Saksbehandlar: Statens vegvesen Region vest, Samferdsleavdelinga  
Sak nr.: 14/5862-1

### **Søknad om fråvik frå krav til utforming av rekkverk på fv. 53 ved Steiggjetunnelen i Årdal**

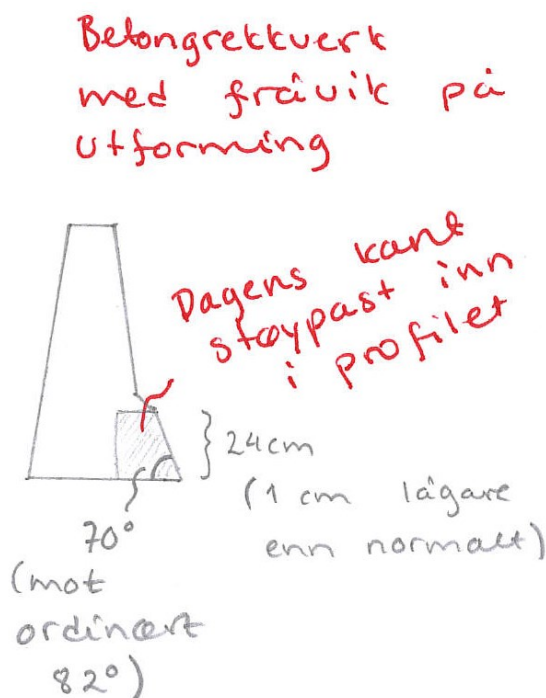
Bruseksjonen i Vegdirektoratet, som er Statens vegvesen sin fagmyndighet når det gjeld rekkverksutforming, har gitt råd om utforming av rekkverket:

*«Fråviksgruppa har handsama saka tidlegare og bedt søkar ta kontakt med bruseksjonen i Vegdirektoratet for å få råd ang. utforming av rekkverket. Søkar har teke kontakt og det ligg føre anbefalt forslag frå direktoratet.*

*Fråviksgruppa føreset at omsøkte utforming stettar krava til styrke som går fram av vegnormalane og tilrår søknaden. Gruppa ber likevel søkar vurdere om støyping på innsida av eksisterande betongkant er mogeleg, og om slik løysing kan vera meir tenleg.»*
